改善箇所説明図

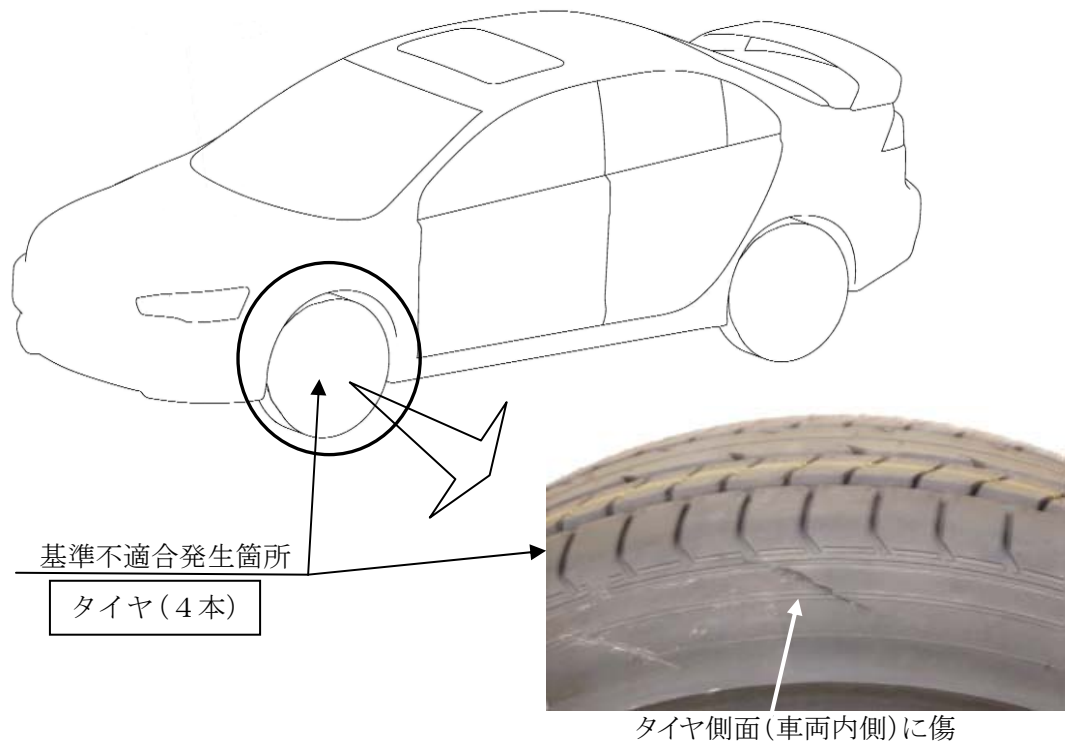
タイヤとホイールの組付け工程の設備故障により、タイヤの側面に傷が付いているものがある。そのため、そのままの状態で使用を続けると最悪の場合、当該傷が徐々に進行し、空気圧が低下するおそれがある。

全車両、タイヤの損傷有無を点検し損傷が認められる場合は、良品と交換する。

注：図中の 内は、点検を行い必要に応じて交換する部品を示す。
